Informe Consolidado de Solicitud de Aclaraciones, Rectificaciones y/o Ampliaciones a la Declaración de Impacto Ambiental del Proyecto "Línea de Transmisión y Central BESS Halcón 8"

Nombre del Titular : BESS Halcón 8 SpA
Nombre del Representante Legal : Ricardo Orlando Sylvester Zapata
Dirección : Apoquindo 3910 Oficina 201, Las Condes

El presente Informe Consolidado de Solicitud de Aclaraciones, Rectificaciones o Ampliaciones a la Declaración de Impacto Ambiental del proyecto "Línea de Transmisión y Central BESS Halcón 8", contiene las observaciones generadas en virtud de la revisión de la Adenda.

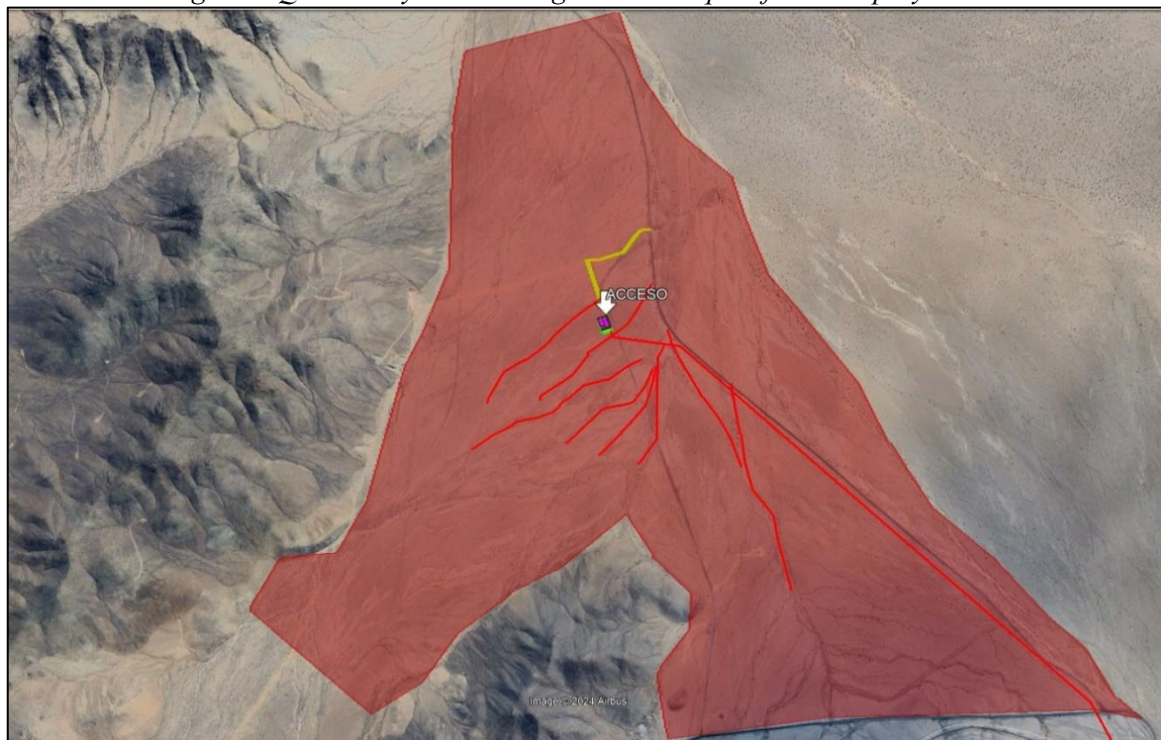
4.2.8 En el Anexo 2.8 “Caracterización Hidrológica e Hidrogeológica”, en el Punto 7.1 “Aguas Superficiales” se indica que “*La quebrada más importante a tener en cuenta para el presente proyecto es la Quebrada Coquimbana hacia el suroeste del AI que, en base a su*

comportamiento y revisión bibliográfica, no presenta una amenaza para las partes y obras que se llevarán a cabo.”

Sin embargo, dada la delimitación de la quebrada realizada según el análisis de imágenes históricas, se solicita al Proponente realizar una modelación hidráulica que delimite de mejor forma el área de inundación de la Quebrada Coquimbana, para de esta forma descartar la interacción entre esta y el área de Proyecto.
